TB1196

LuK Service Info

Part Nr. 228 0091 10 – 280/280mm TGU6

Info: New design / Neues Design / Nouvelle conception / Nuevo diseño / Nuovo disegno / Nuovo segno

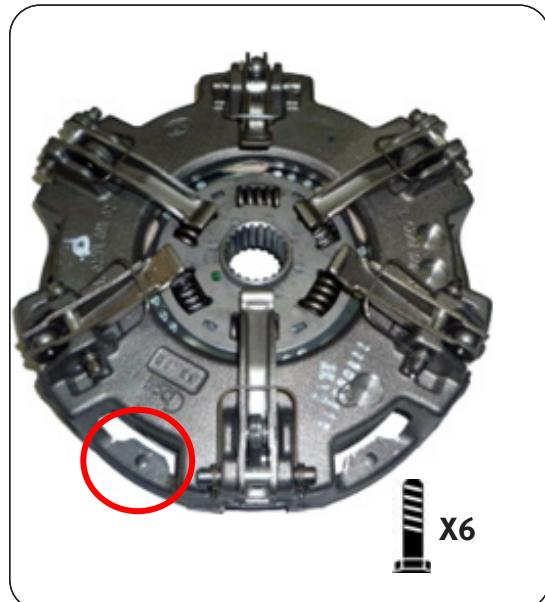
This new design utilises the latest clutch technology, using a vented housing for improved cooling and heat dispersal. Fully interchangeable with existing clutches with no modifications required to vehicle or flywheel. A new fixation bolt set 411 0164 11 6 x M8 x 1.25 x 50mm+ Conical washer is supplied with new designs to accommodate the lower housing.
